System: Schüco ADS 75 HD.I, Montage in Alu-PRK mit **53 mm** Einspannstärke

Türposition: T.O.14.03, Ansicht Nord EG, Mehrzweckraum (LV-Pos. 02.03.08)

Auf Übereinstimmung mit Architekturplanung geprüft;
vorbehaltlich maßliche Prüfung vor Ort.
Kostentechnische Auswirkungen sind separat abzustimmen.
Anmerkungen sind zu beachten.

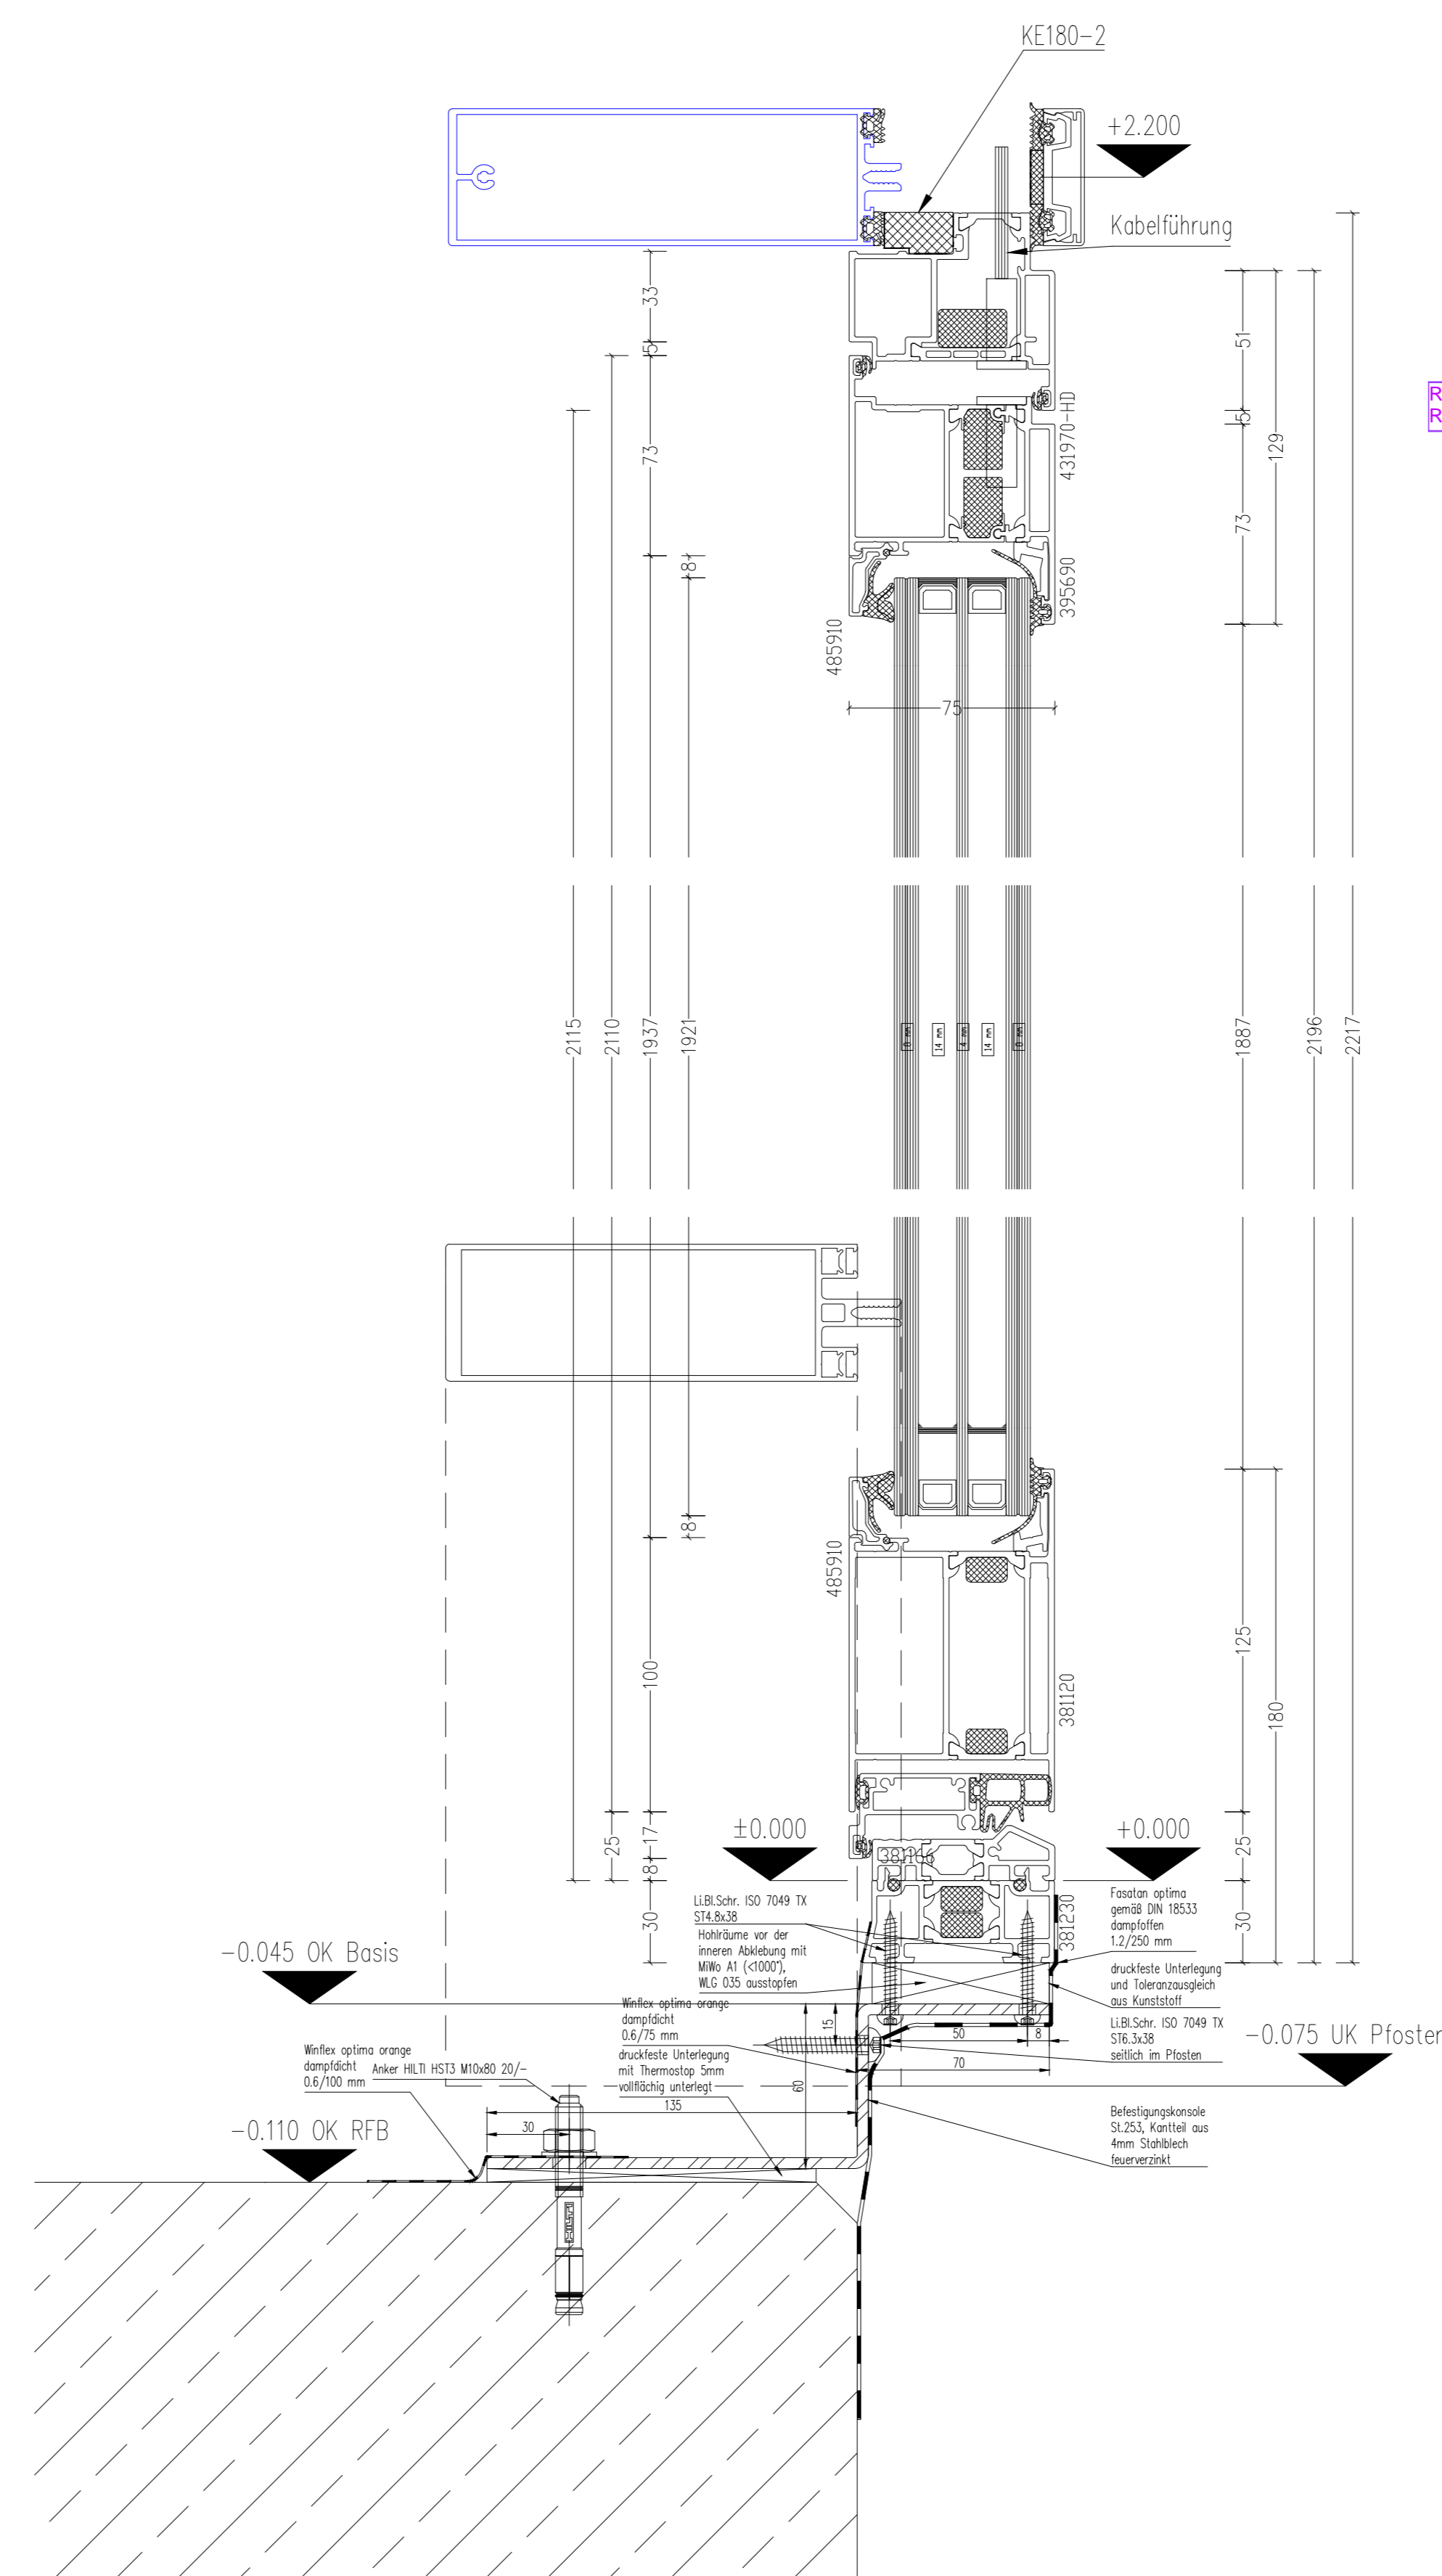
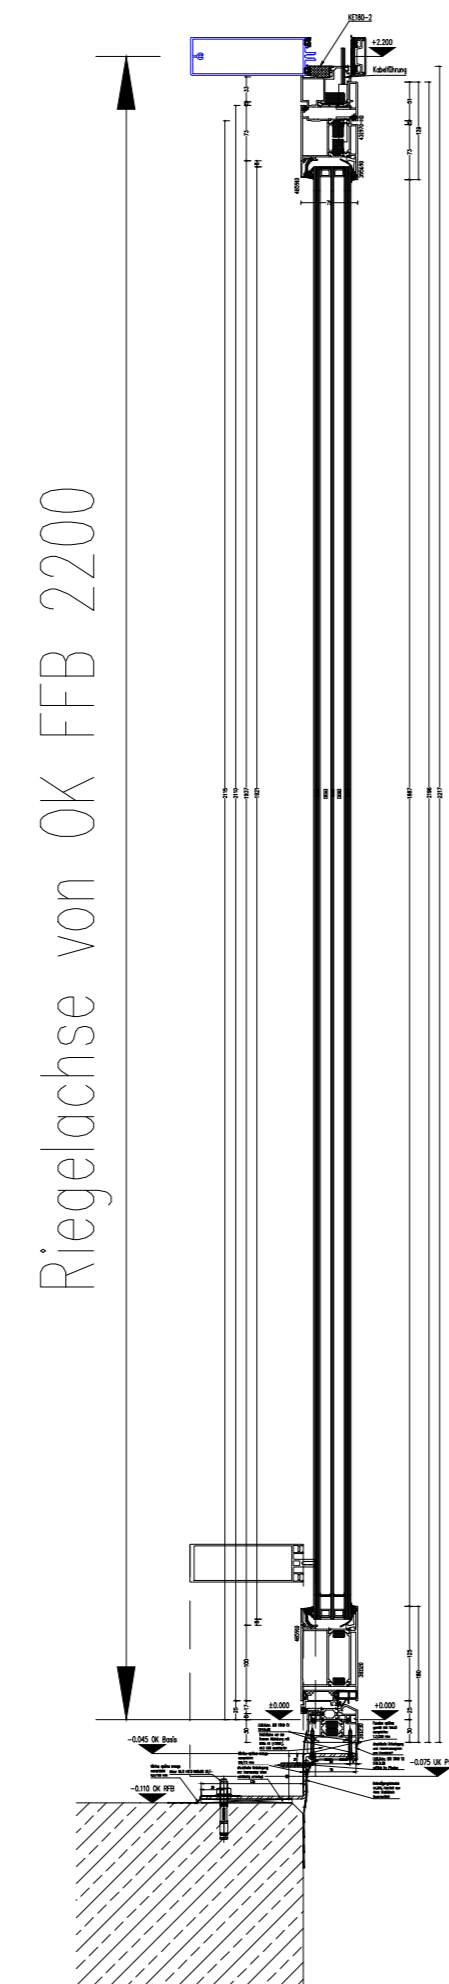
RC2N war doch in LV gefordert?
Rücksprache erforderlich

wie erfolgte Entscheidung für integrierten OTS?
